改善箇所説明図

エンジン

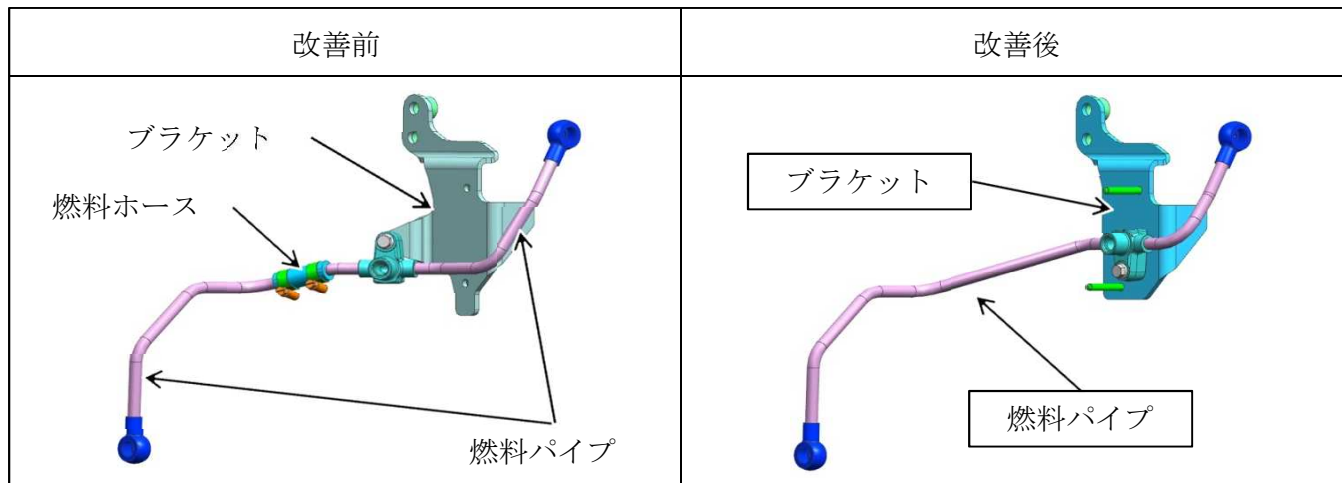
基準不適合発生箇所

大型トラックのエンジンにおいて、燃料パイプと燃料ホースの取付け構造が不適切なため、組付け時のばらつき等により当該ホースに過大な応力が発生し、亀裂が生じることがある。そのため、そのまま使用を続けると、燃料圧力の繰り返し入力により亀裂が進展して当該ホースが破損し、燃料が漏れるおそれがある。

改善の内容：

全車両、燃料パイプ及び当該パイプの取付けブラケットを対策品に交換する。

識別：燃料フィルタに識別ペイント（黄色）を塗布する。
